**Forum mondial de l'harmonisation
des Règlements concernant les véhicules**

Règlement n° 44 (Dispositifs de retenue pour enfants)

Projet de supplément 8 au Règlement n° 44

Communication de l'expert du Japon*

Figure 1

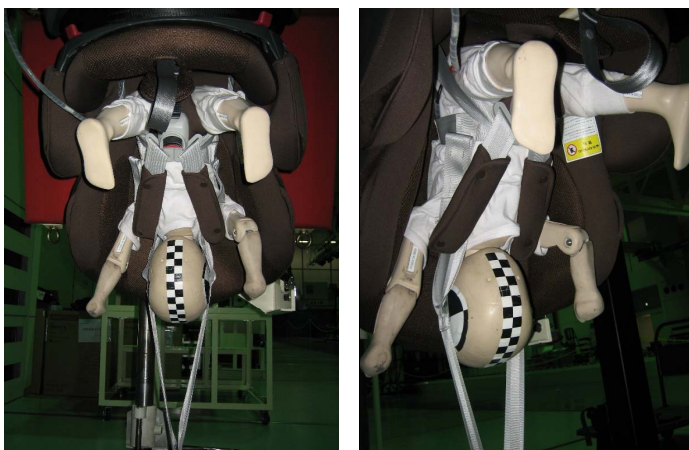
Essai de validation du dispositif d'application de la force 1 pour le Groupe 1

Bien qu'une certaine interférence ait été observée entre le dispositif et le harnais, nous avons conclu que cette interférence n'affecterait pas le résultat de l'essai.

Figure 2
Essai de validation du dispositif d'application de la force II pour le Groupe 0/0+

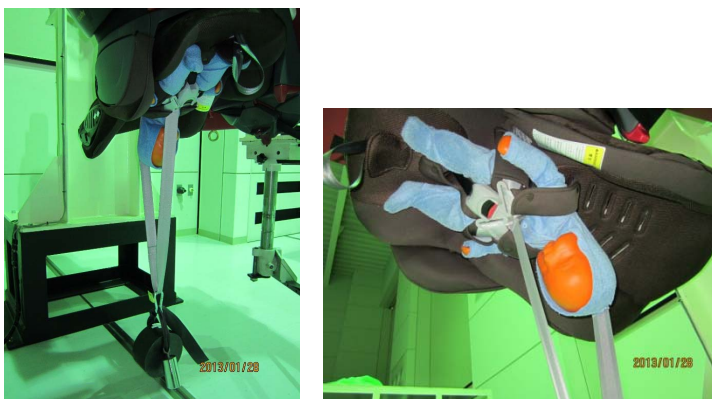
La force peut être appliquée sans aucune interférence entre le dispositif et le harnais.
